改善箇所説明図

改善の内容

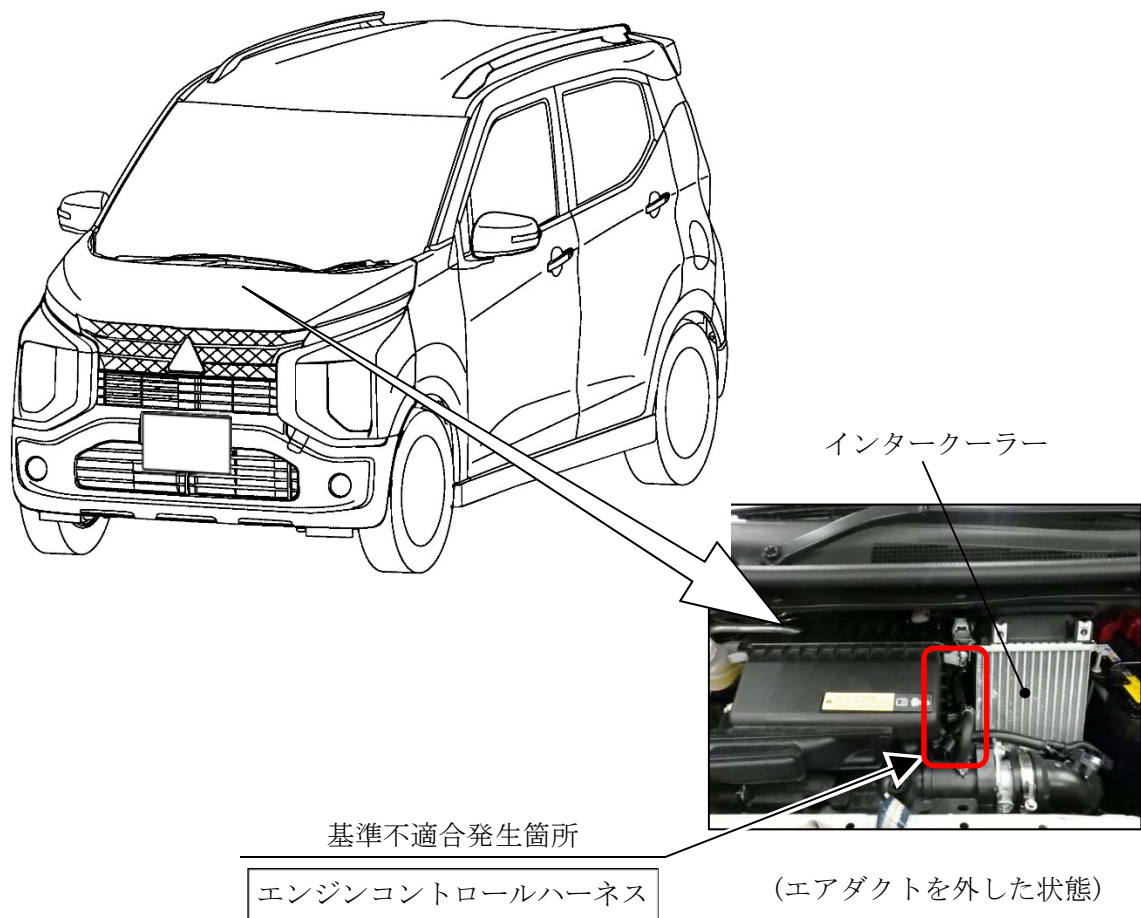
過給機付きエンジン車のエンジンコントロールハーネスにおいて、配索が不適切なため、走行時の振動で当該ハーネスがインタークーラーのケースと接触することがある。そのため、当該ハーネス内の電線の被覆が削られて短絡し、最悪の場合、走行中にエンジンが停止するおそれがある。

全車両、エンジンコントロールハーネスとエンジンブローバイホースを共締めする。なお、ハーネスを確認し損傷している場合は、補修または新品と交換する。

注：図中の 内は、補修または新品と交換する部品を示す。
